**Baumbestand im Plangebiet  
Mühlpfad-Stiefel Änderung (BOSCH)**

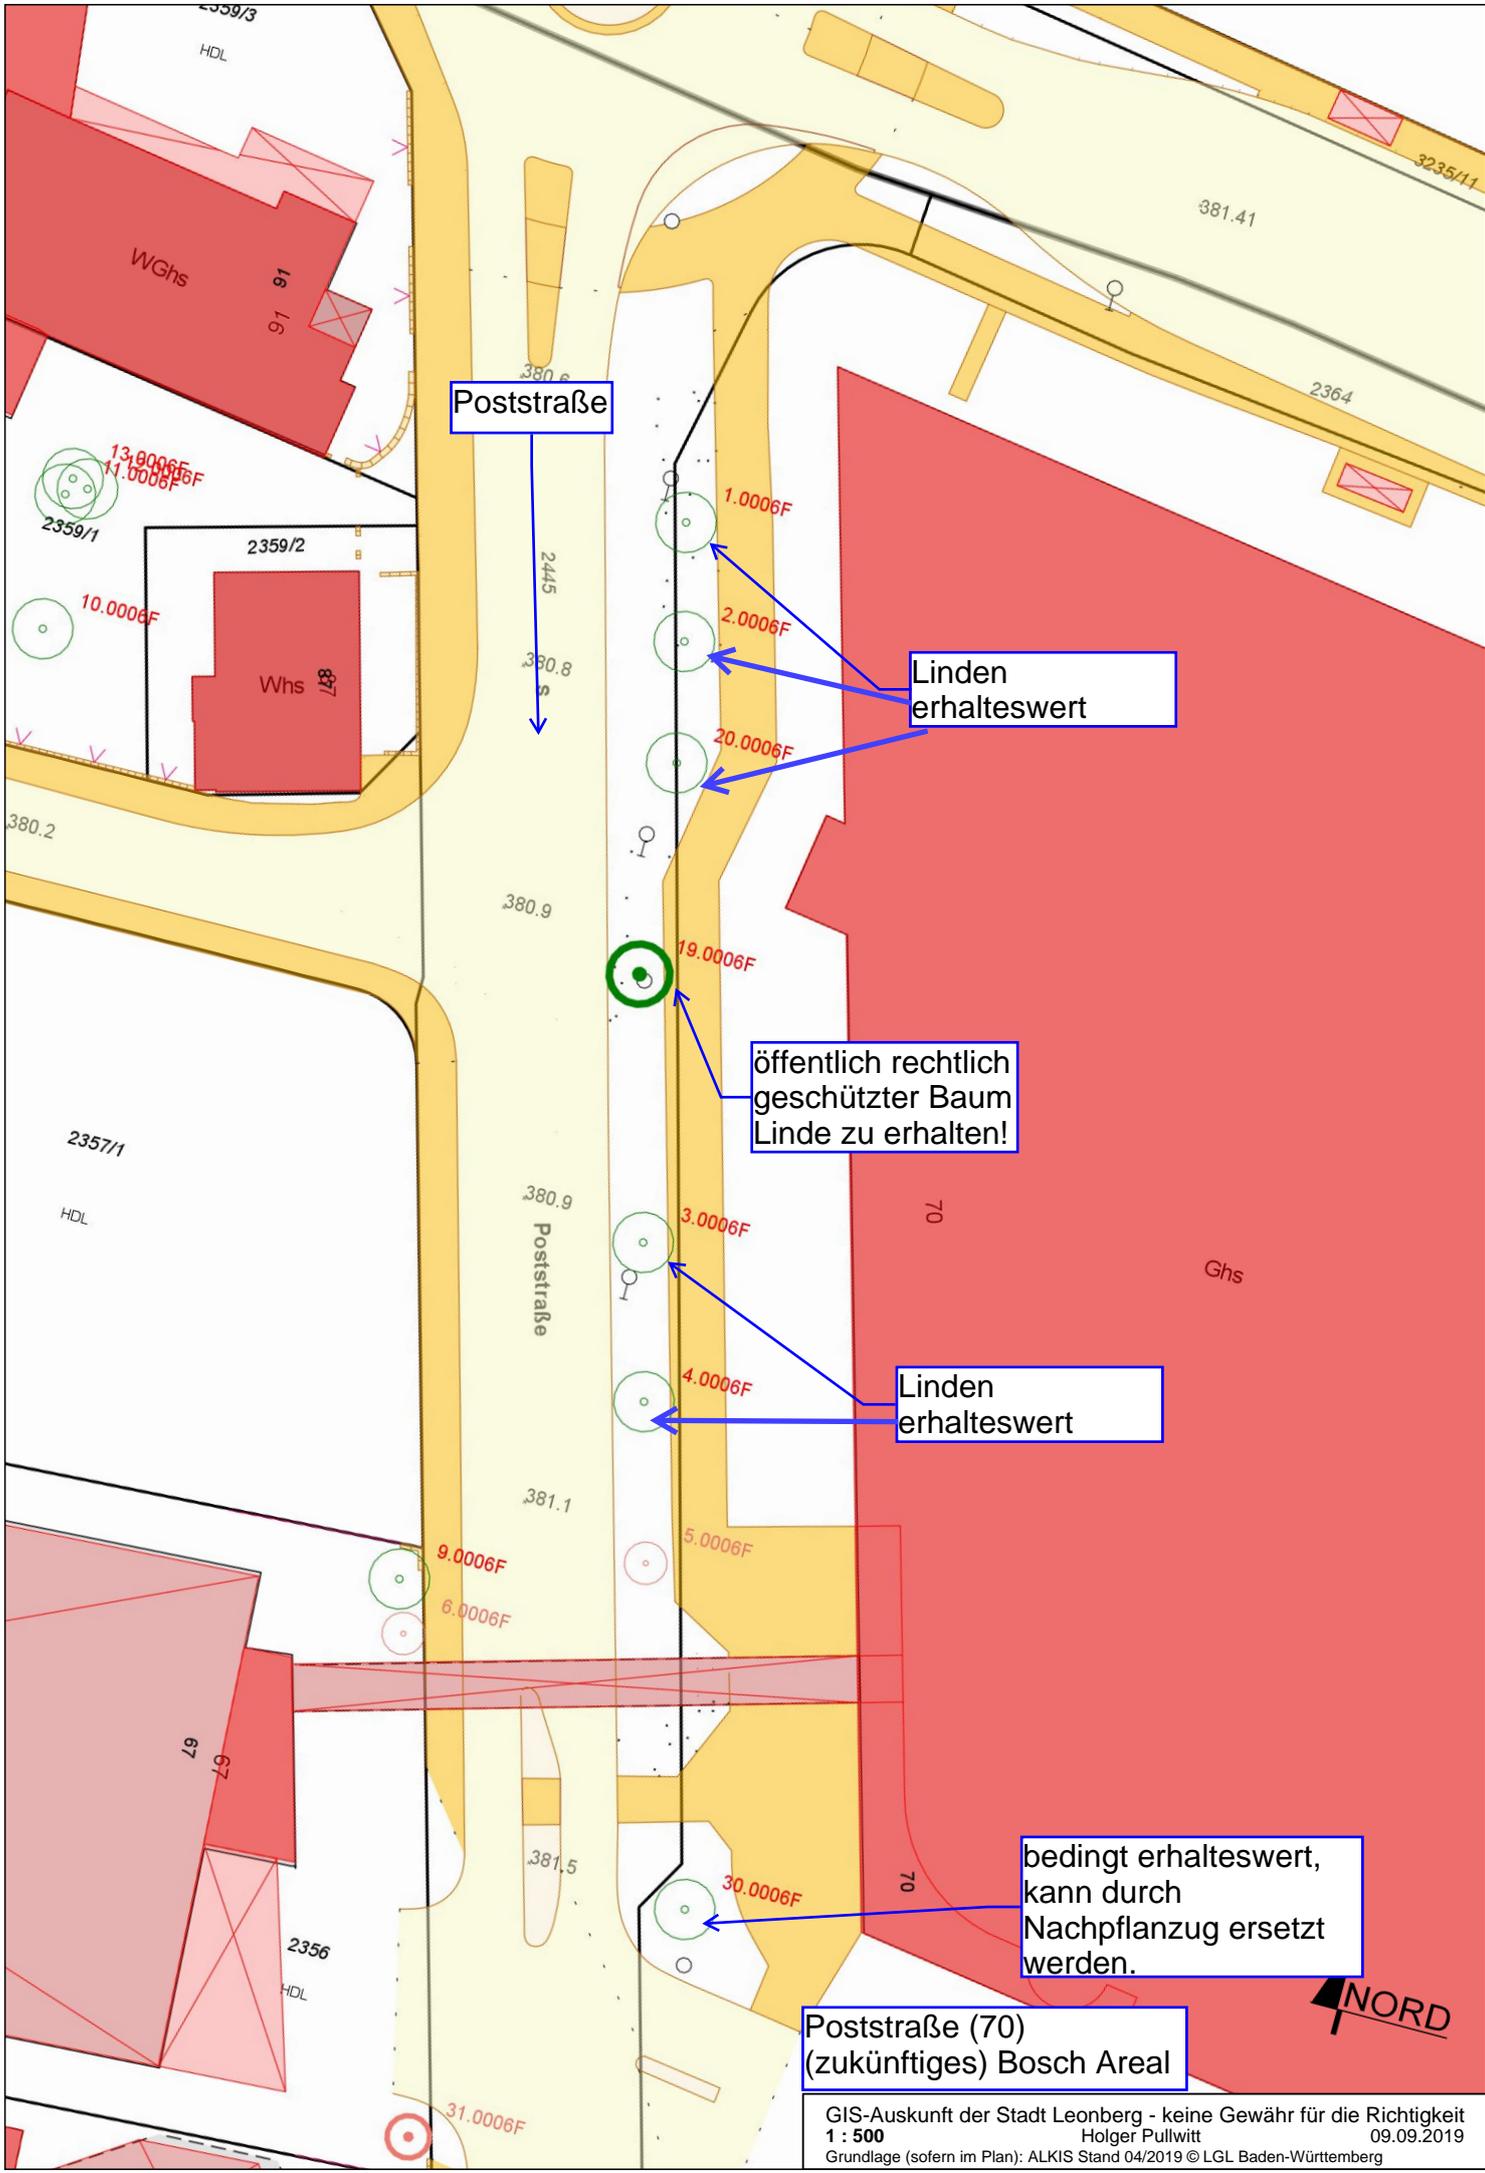
blauer Kreis: Standort  
 Angabe von Art und ca. BHD  
 Bestandsbäume sollten im Gelände von Herrn Pullwitt begutachtet werden:  
 Welche Bäume könnten noch verpflanzt werden?  
 Welche Bäume haben eine eingeschränkte Lebenserwartung?  
 31.10.2018, rsb

Linden erhaltenswert

öffentlich rechtlich geschützter Baum Linde zu erhalten!

Linden erhaltenswert

bedingt erhaltenswert, kann durch Nachpflanzug ersetzt werden.
